RELATÓRIO DE CONSULTA PÚBLICA

Avaliação de Impacte Ambiental (RECAPE) n.º 3462

**Linha Vermelha entre São Sebastião e Alcântara -
Empreitada de Conceção e Construção do Prolongamento
da Linha**

Data: dezembro de 2024

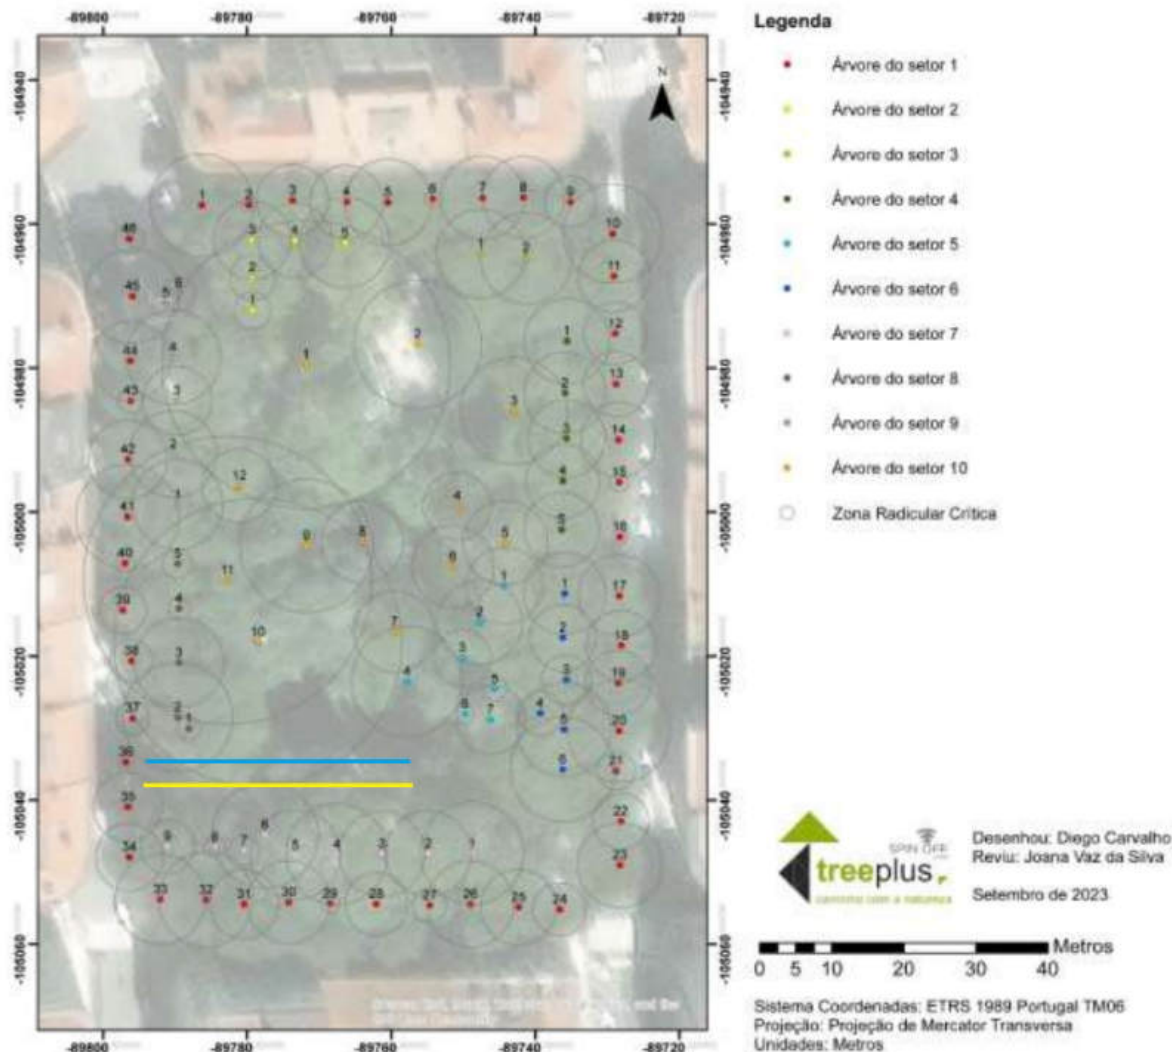
O documento com mapa, LVSSA_MSA_PE_SAF_LIN_T84_DW_0570017_0.pdf está em espelho !!Até podem verificar que os textos da cartografia estão em espelho.

Faseamento Construtivo – Fase II

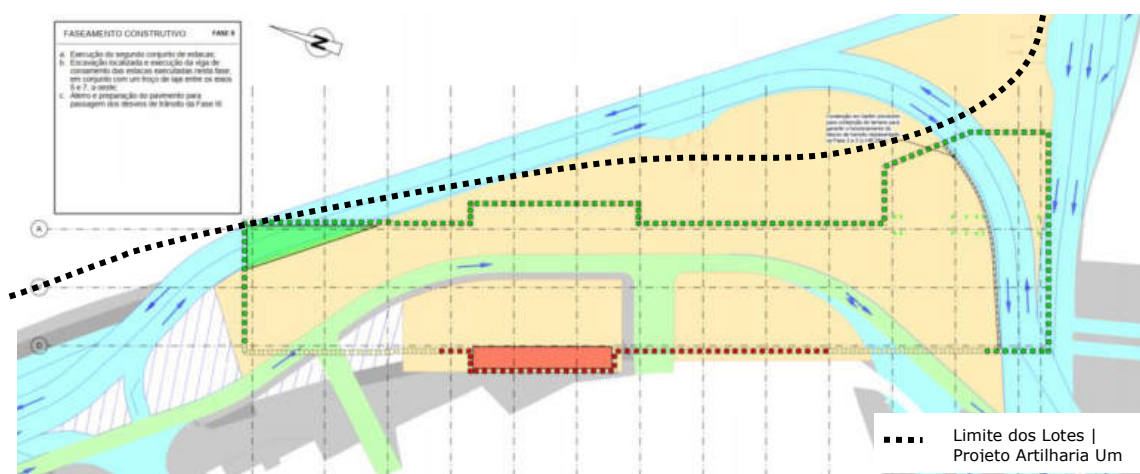
20) Para as Fases II a VII é ainda previsto um desvio de trânsito que passa no limite do Lote 6 da operação de Loteamento em vigor [cf. Desenho n.º LVSSA MSA PE DW 082301 0 (12-19) constante do Documento “*Estrutura Provisória|Faseamento Construtivo – Fase II*” disponibilizado no Portal Participa]:

21) Num tal quadro, importa que a compatibilidade da instalação de estaleiros e o desvio de trânsito associado seja devidamente acautelada com o Projeto Artilharia Um. O que, não se encontra demonstrado na documentação do RECAPE.

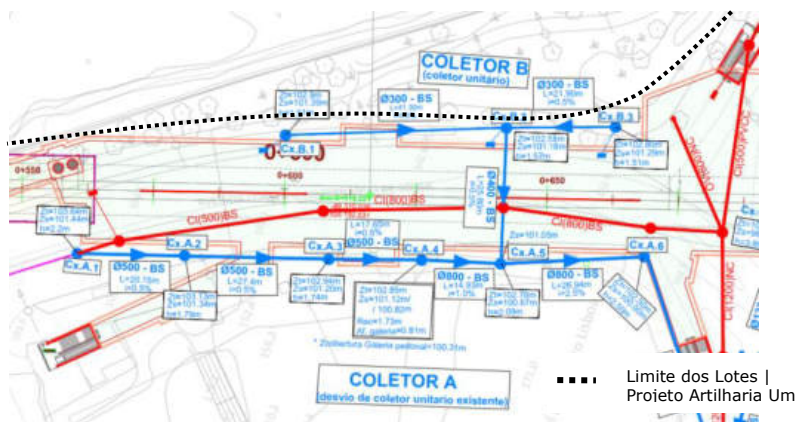
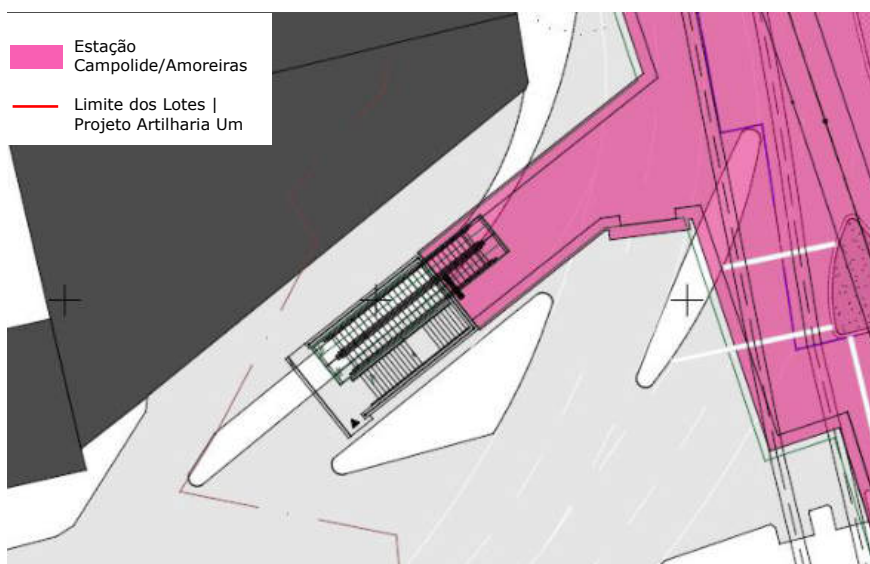
22) Resulta da contraposição dos Desenhos n.ºs LVSSA MSA PE SAF LIN T84 DW 057008 0 [constante do Documento “*Proposta de Intervenção|Rede de Abastecimento de Água (0+600/1+300)*” disponibilizado no Portal Participa] e LVSSA MSA PE SAF EST CE DW 052001 0 (constante do Documento “*Proposta de Intervenção|Rede de Saneamento*”, disponibilizado no Portal Participa) e da Planta Síntese de Loteamento a necessidade de adaptação das redes de drenagem – colector sito na Avenida Conselheiro Fernando de Sousa – e de abastecimento de água – nomeadamente um troço da conduta existente próximo à Estação de Alcântara e dos novos Acessos Rodoviários

à Ponte 25 de Abril, sinalizado na segunda figura *infra*:

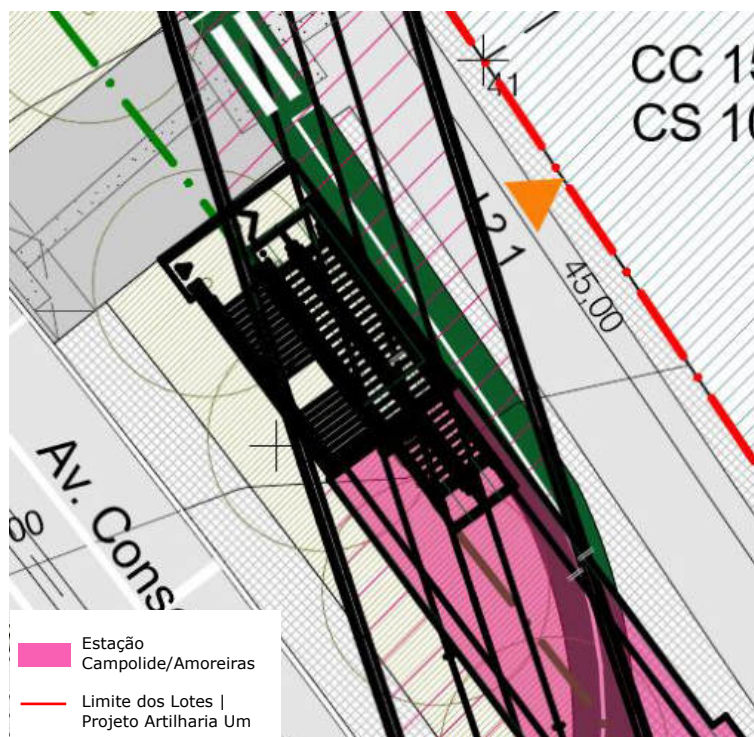
- a)** À compatibilidade do projecto urbanístico com a localização da saída pedonal na Avenida Engenheiro Eduardo Pacheco (junto ao Hotel Dom Pedro Lisboa) – cf. Planta de Sobreposição ora junta como **Doc. n.º 9**:

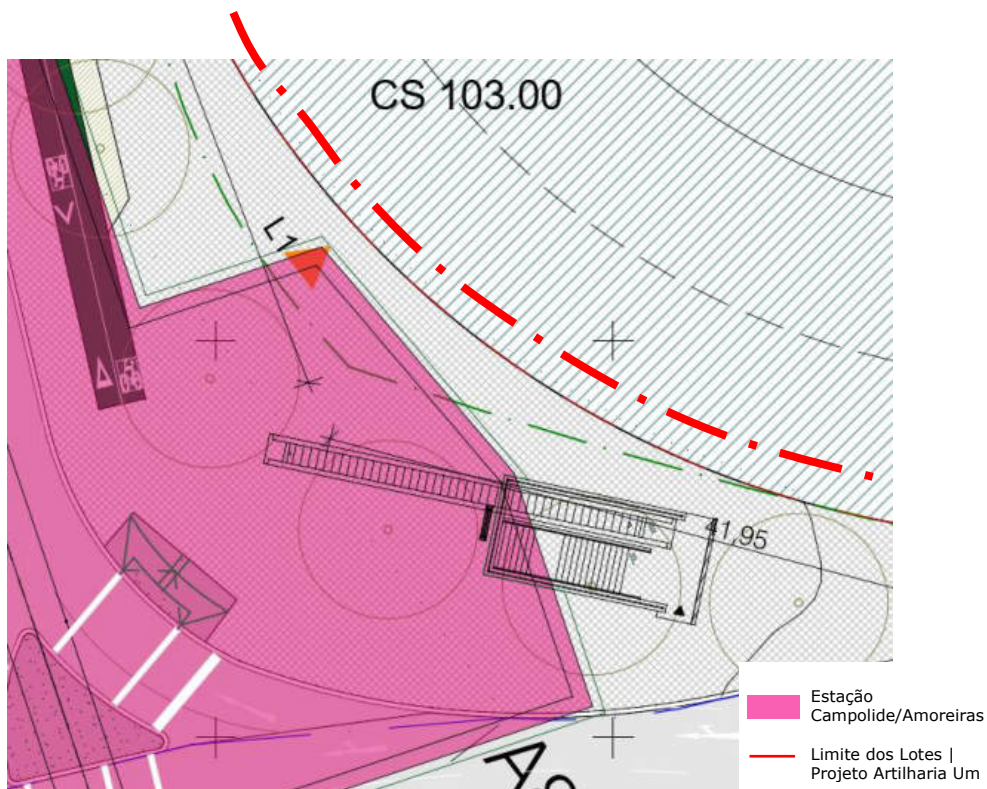
- b)** À localização da saída pedonal na Avenida Conselheiro Fernando de Sousa, com implicações na implantação das árvores e na ciclovia prevista – cf. Doc. n.º 9:

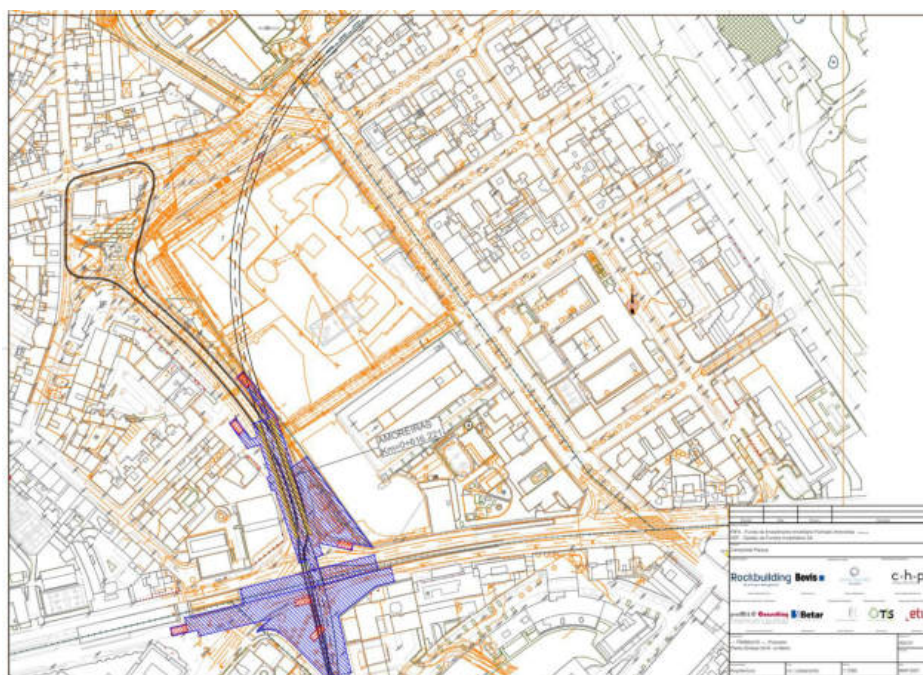
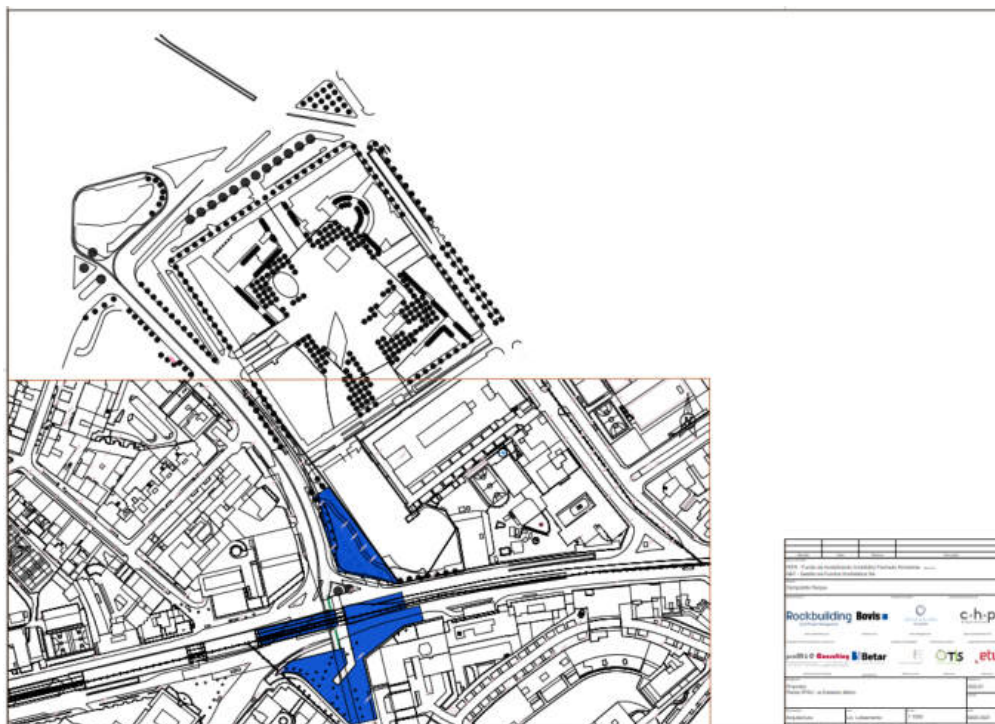
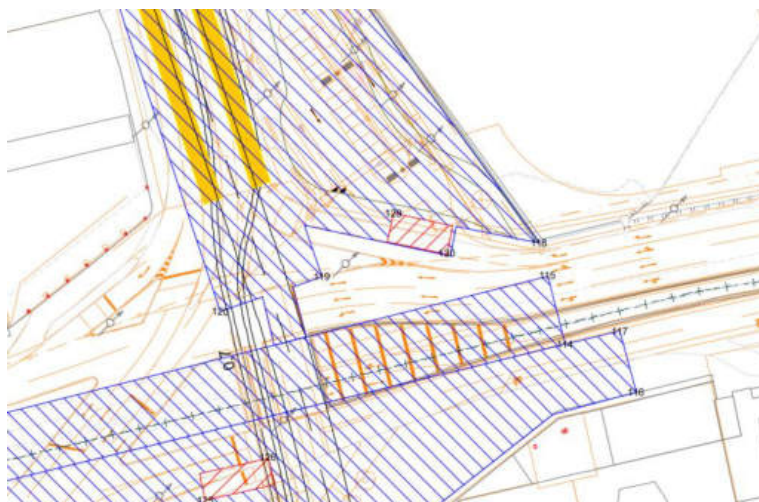
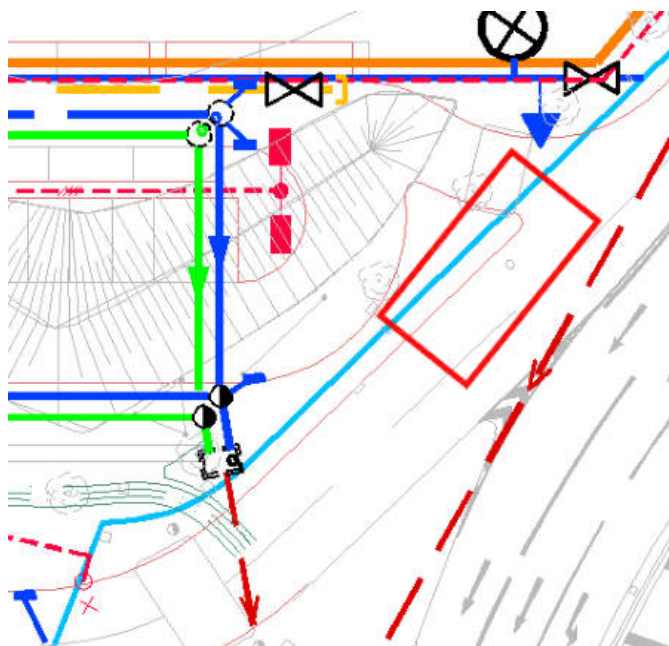
21) Cruzando a proposta com o PPAU e com Alvará de Loteamento aprovado (cf. **Documentos**

n.ºs 11 a 13, ora juntos), resulta inequívoco que existe uma sobreposição entre:

- a) A área de implantação da Estação de Metro das Amoreiras e o traçado viário previsto, embora tal não ofereça, em princípio, qualquer tipo de reserva, por ser construída em subsolo;
- b) As saídas da Estação de Metro das Amoreiras – que se presume corresponderem às “áreas de ocupação definitiva” assinalada na Planta de Expropriações – e:
 - i) O traçado viário previsto no PPAU e no Alvará de Loteamento, na parte relativa ao acesso ao arruamento interior do loteamento a partir da Avenida Eng.º Duarte Pacheco (cf. excertos das plantas de sobreposição, *infra*);

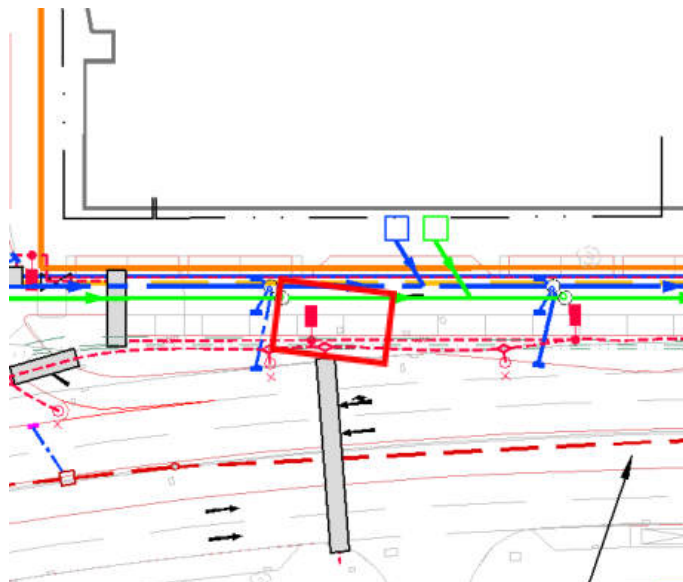
- ii)** O traçado viário, lugares de estacionamento e elementos arbóreos previstos no PPAU e no Alvará de Loteamento, na parte relativa ao acesso na Avenida Conselheiro Fernando de Sousa (cf. excerto da planta de sobreposição, *infra*);

- iii)** A rede de iluminação pública e a rede de recolha de águas residuais domésticas e pluviais existentes e previstas no Alvará de Loteamento⁸, também na parte relativa ao acesso na Avenida Conselheiro Fernando de Sousa (cf. excertos das plantas de
